(2) クラス 1 支持構造物の極限解析による評価

支持構造物の荷重-変位曲線

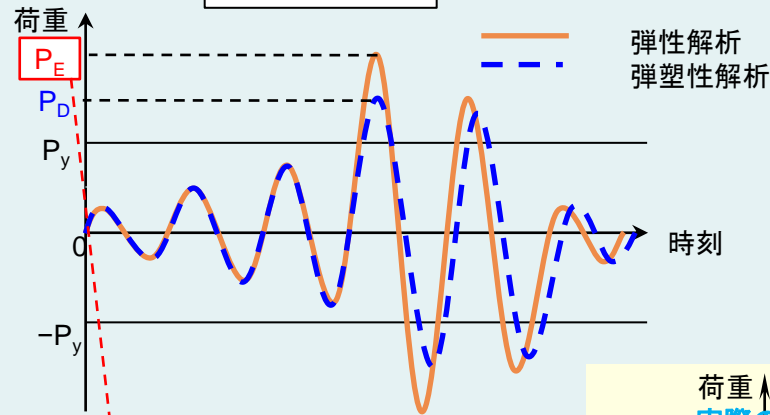
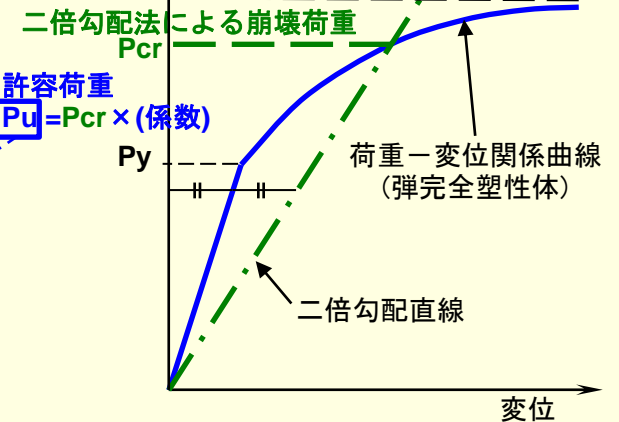
(d) 2 倍勾配法で算出した崩壊荷重の下限值は、ほぼ降伏荷重相当であるため、極限解析を適用する場合と適用しない場合でこの方法(耐震解析の方法)に違いはないとのことですが、これはいずれの場合でも「極限解析を用いた場合でも弾性限度に収まる」という説明と理解でよいでしょうか。よい場合、弾性限度に収まるという根拠を、図等を用いて説明してください。

- 荷重の算定と許容値の設定が独立しており、それぞれを保守的に設定しています。次葉以降に具体的に説明します。

- 多数の機器や部材を含んだシステムを対象とする耐震解析では弾性特性を仮定し、一部の応力が降伏応力を越えたとしても解析の中で塑性変形を考慮することはしません。
- 一方、極限解析は個別の部材に対して部材が耐えられる実荷重を加工硬化を無視し、保守的に評価する手法です。
- 現行の許容応力の範囲内では、実際のシステムの一部の部材で塑性変形が生じても、若干変形は大きくなるものの、応力及び荷重は弾性と仮定した場合より下がる方向であり、実際に部材が受ける荷重や応力は耐震解析で求めたものよりも小さくなると考えられます。
- 以上より、弾性解析による耐震解析で得られた応力あるいは荷重を用いて塑性崩壊に対する健全性を評価することは保守的であると考えられます。
- 極限解析により得られる許容荷重は、現行の許容応力が発生した場合に生じる荷重と等価であり、上記の弾性解析に基づく耐震解析での評価体系に影響を与えるものではありません。
